# SERVICE Bulletin

Air conditioners  
FJX7333, 9600051006, 936006663  
FJX7333, 9600051007, 936006664

- Ⓓ **Erhöhte Betriebsgeräusche**
- Ⓔ **Increased operating noise**
- Ⓕ **Bruits de fonctionnement élevés**

2.

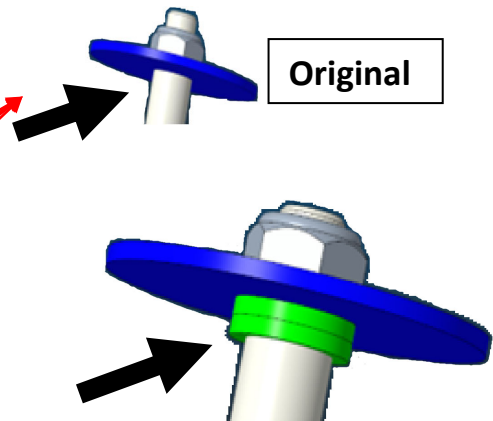
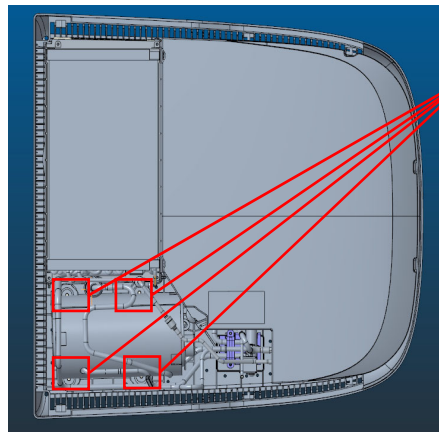
**With 2 added washers (green).**

Fit 2 washers to each of the 4 holding points of the compressor.

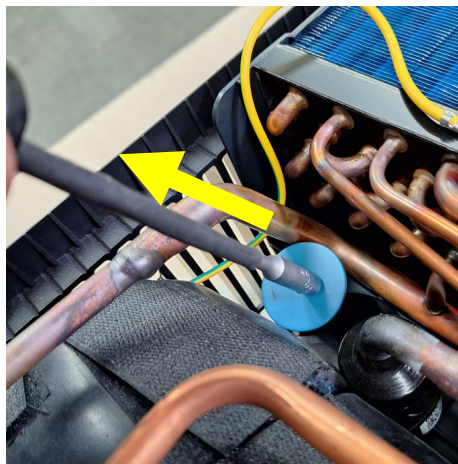
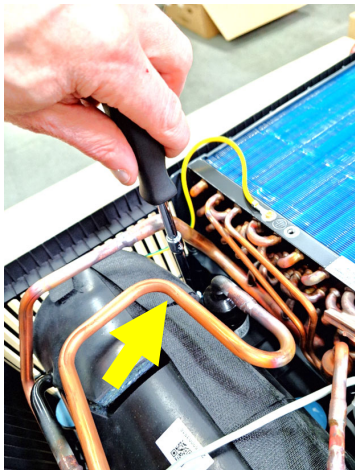
Dismantle the fastening nut (10 mm spanner) and remove the existing washer (magnetic rod).

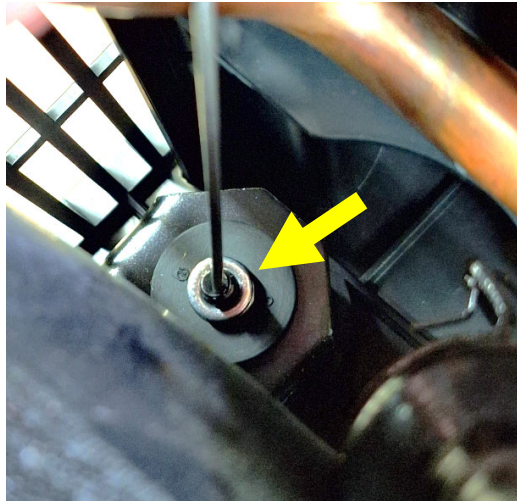
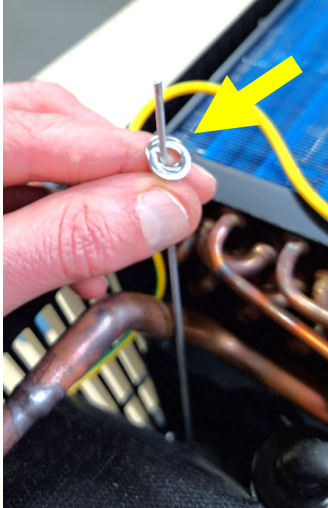
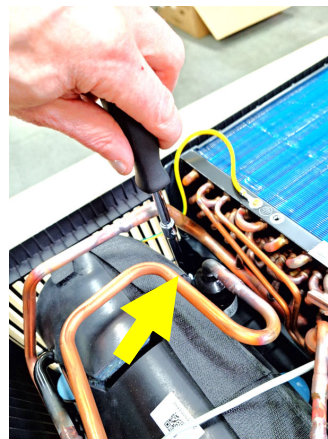
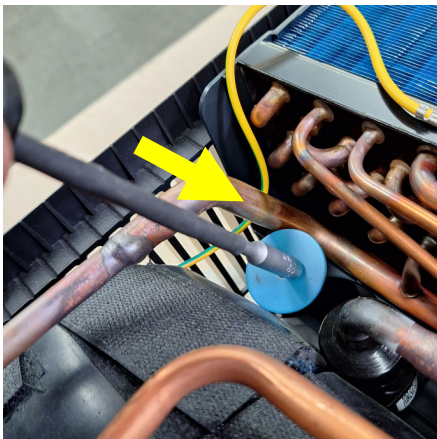
Install 2 of the washers included in the kit per fixing point using a metal rod.

Fit the original washer (magnetic rod) and nut. Tighten the nut to 5 Nm.

3.

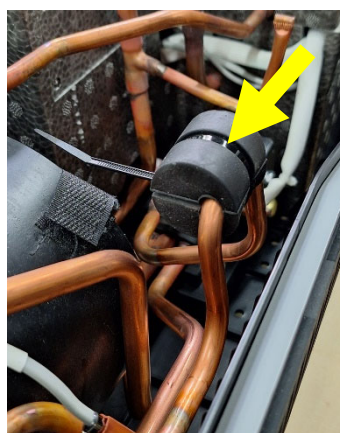
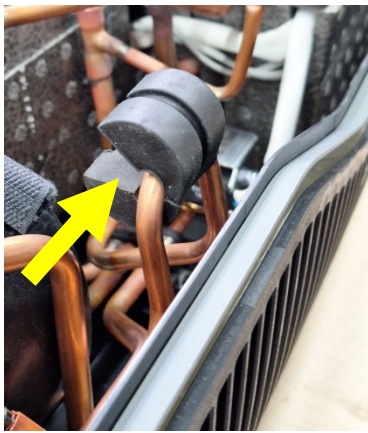
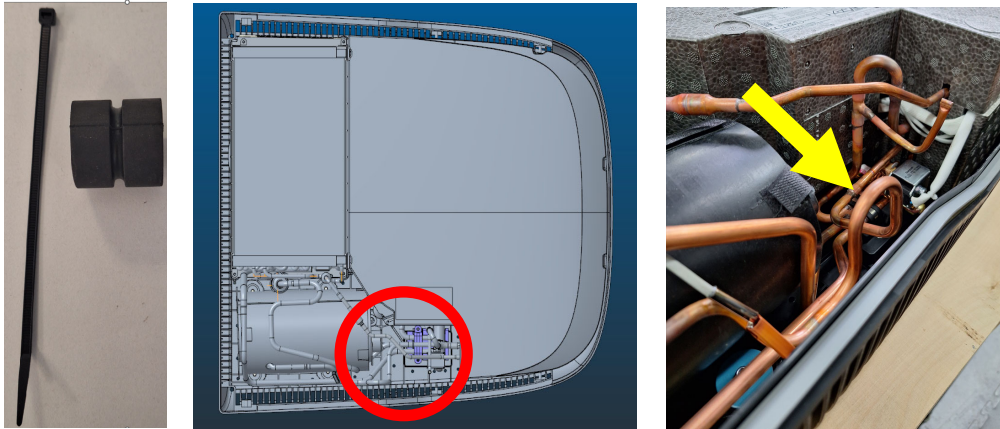
Pay attention to the alignment of the damper so that it has sufficient distance to neighbouring components and secure it with the cable tie.
